LINEA CATANIA - SIRACUSA

PROGETTO DI FATTIBILITÀ TECNICO-ECONOMICA

COLLEGAMENTO FERROVIARIO CON IL PORTO DI AUGUSTA

Riscontro alle richieste di integrazioni da parte della Commissione Tecnica PNRR-PNIEC con nota prot. n. 13678 del 05/12/2023 e da parte del MiC-Soprintendenza Speciale per il Piano Nazionale di Ripresa e Resilienza con nota MIC_SS-PNRR-0028677-P del 12/12/2023

Figura 1- Suddivisione Fase 1B in Fase 1A e completamento

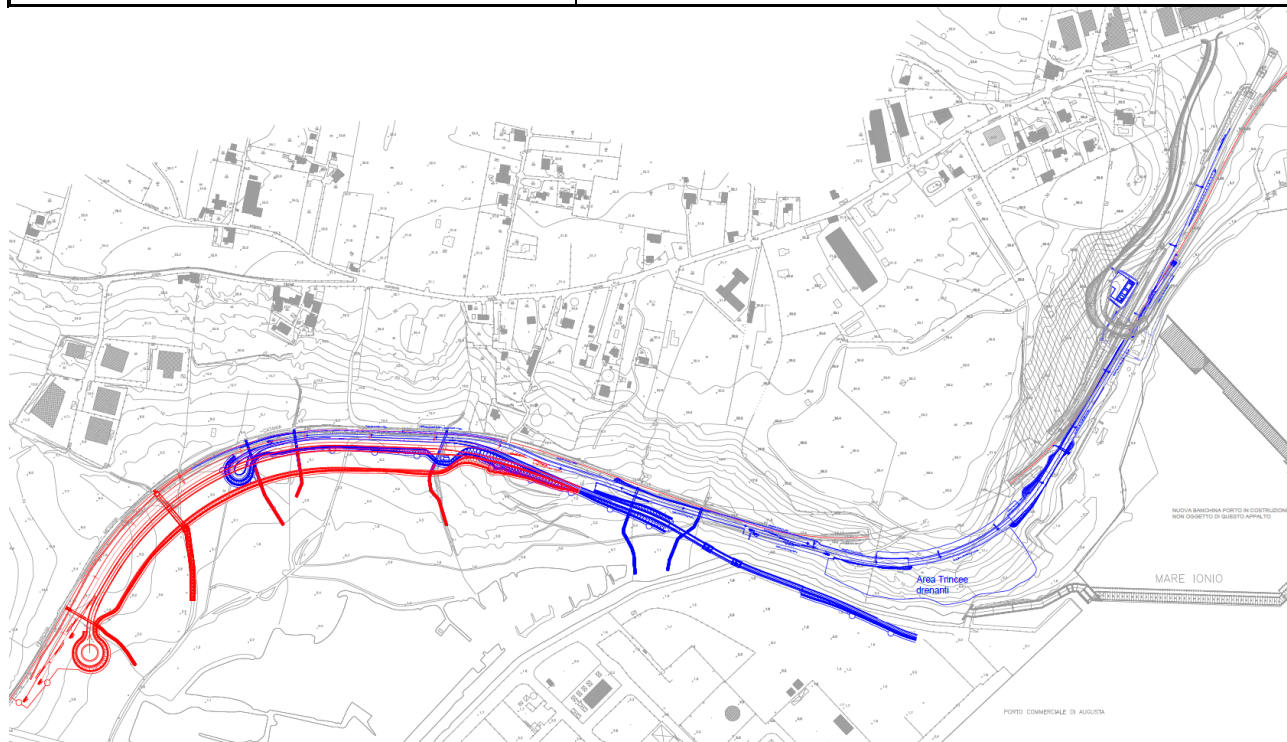
fornire maggiori dettagli circa la suddivisione e la durata delle due fasi

Il progetto “Collegamento al porto di augusta” sarà realizzato in due diverse fasi funzionali, una prima fase, denominata Fase 1A, che si configura secondo un layout delle opere ridotto all’interno dell’area portuale, e una seconda fase di completamento che integra le opere realizzate dalla Fase 1A al fine di raggiungere la configurazione finale definita Fase 1B.

Si riporta di seguito in Figura 1 la suddivisione del progetto. In blu sono raffigurate le opere di FASE 1A in rosso le opere di completamento per raggiungere la configurazione finale Fase 1B.

Figura 2 Modulo D - Fascia/macchia igrofila

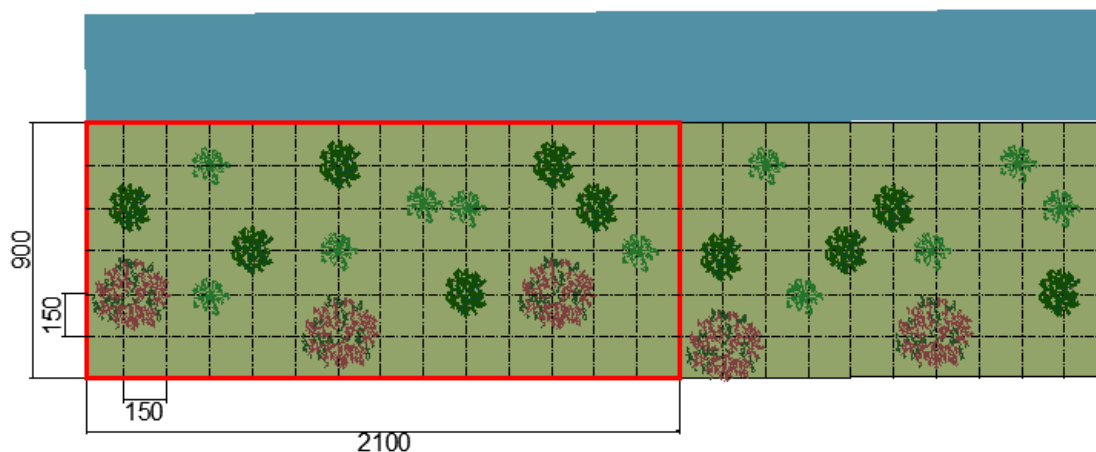
Si chiede di revisionare il progetto delle Opere a verde, allo scopo di prevedere l'inserimento di una fascia vegetata di mitigazione arboreo-arbustiva che costituisca un filtro tra l'area interessata dalle attività operative di carico, scarico e movimentazione mezzi e personale (fascio ferroviario e piazzali) e l'ambito naturale intercluso tra di essa e l'area di pertinenza portuale

In considerazione di dette ragioni, la scelta è stata orientata nel prevedere il Modulo D – Fascia/macchia igrofila, caratterizzato da specie arbustive come la Salicornia (*Salicornia fruticosa*), il Roscano (*Soda inermis*) e la Tamerice (*Tamarix gallica*), tutte potenzialmente idonee alle caratteristiche del contesto di riferimento appena definite.

Per assolvere a tali funzioni è stato previsto un sesto di impianto naturaliforme che si sviluppa su differenti assi con distanza tra gli assi di 1,5 m, mentre la distanza minima tra gli individui è di 1,5 m.

Figura 3 - Stralcio Carta dei vincoli e delle tutele: Regimi normativi (Elab. RS6201R22N5SA0001003B)

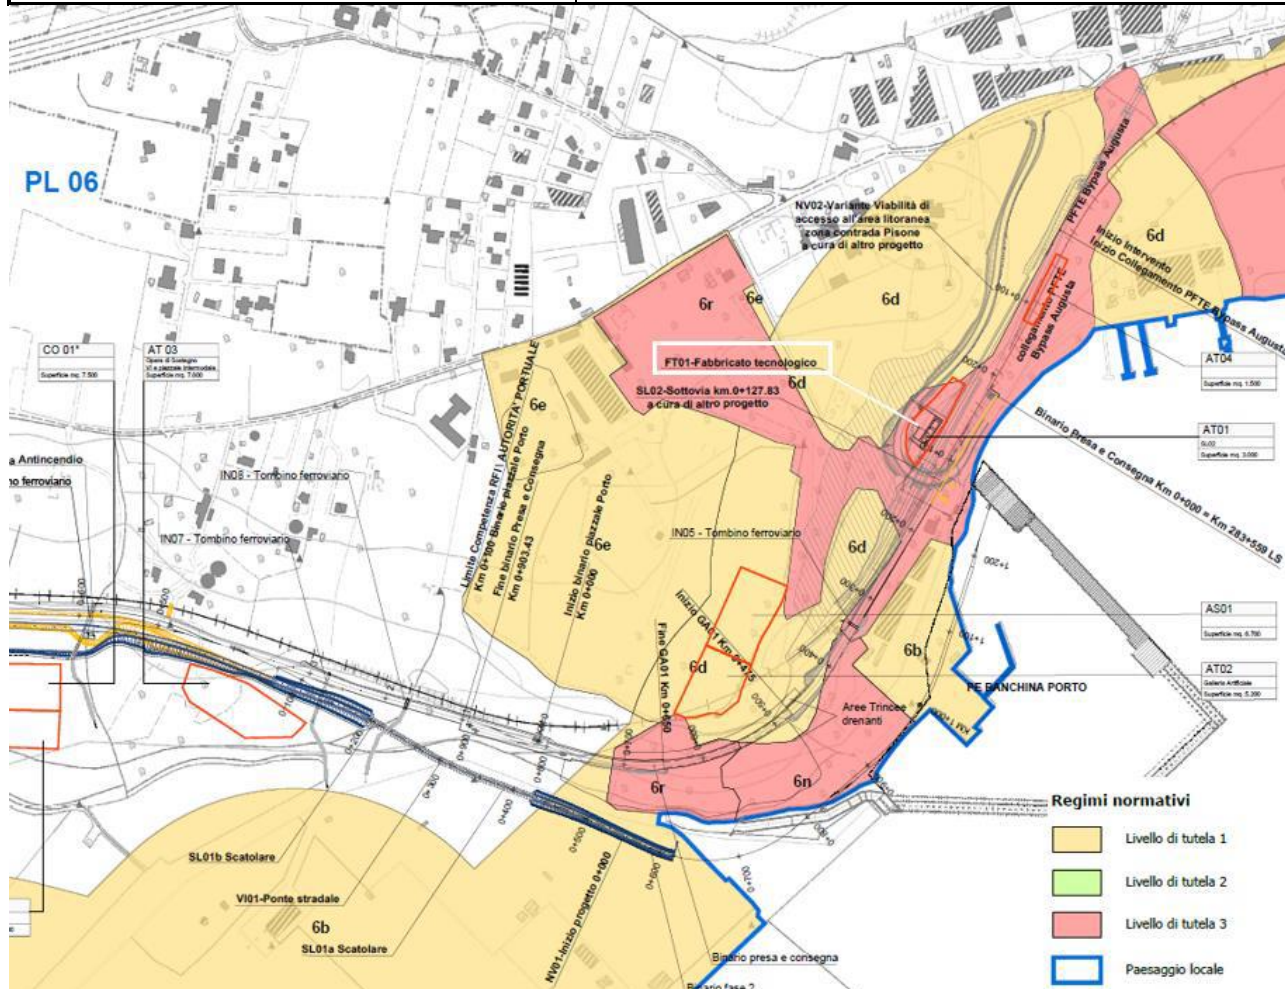
Un approfondimento in relazione alle aree vincolate ai sensi dell'art. 142 c. 1 lett. g) aree boscate, con le quali interferisce una parte delle opere previste, individuate nel piano con livello di tutela 3, Paesaggio locale 6 contesto 6r, comprendente la verifica della conformità delle opere con la Normativa del piano paesaggistico della provincia di Siracusa;

Per quanto nello specifico riguarda il Paesaggio delle aree boscate e vegetazione assimilata (PL6r), occorre necessariamente effettuare alcune considerazioni.

In primo luogo, il territorio in questione risulta connotato da una presenza estremamente limitata di aree boscate rispetto a quelle indicate dalla perimetrazione del Piano paesaggistico.

Figura 5 - Ponte stradale: Profilo

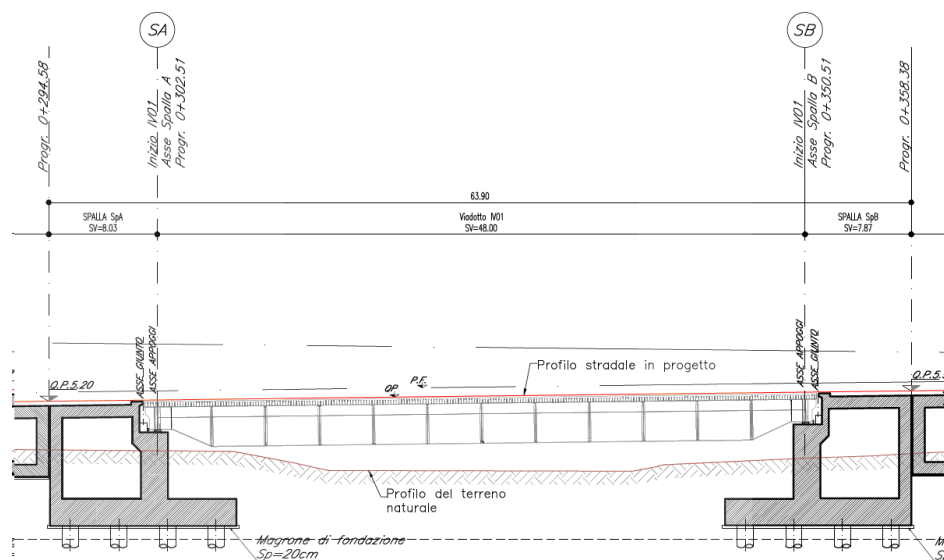
Un approfondimento sul viadotto stradale, che consenta, attraverso planimetrie su ortofoto e foto-inserimenti, di valutarne, oltre al complessivo disegno e inserimento nel contesto, anche quello delle sue componenti quali attacchi, forma e dimensione delle pile, profilo dell'impalcato, elementi accessori (barriere antirumore);

Nel rimandare all'elaborato "Sezione monografica – Patrimonio culturale e Paesaggio" (RS6201R22EXIM0002001B), contenente il prospetto architettonico del VI01 oltre che le fotosimulazioni dello stato di progetto e di quello post mitigazione, giova precisare che il viadotto in questione è costituito da un'unica campata con impalcato in misto acciaio-clt (lunghezza pari a circa 48m), risultando pertanto prive di pile (Figura 5).

Le spalle sono costituite da scatolari in c.a i quali, unitamente a quelli di approccio SL01a ed SL01b, saranno rivestiti con matrici, così come in precedenza specificato ed illustrato del prospetto inserito nell'elaborato RS6201R22EXIM0002001B.
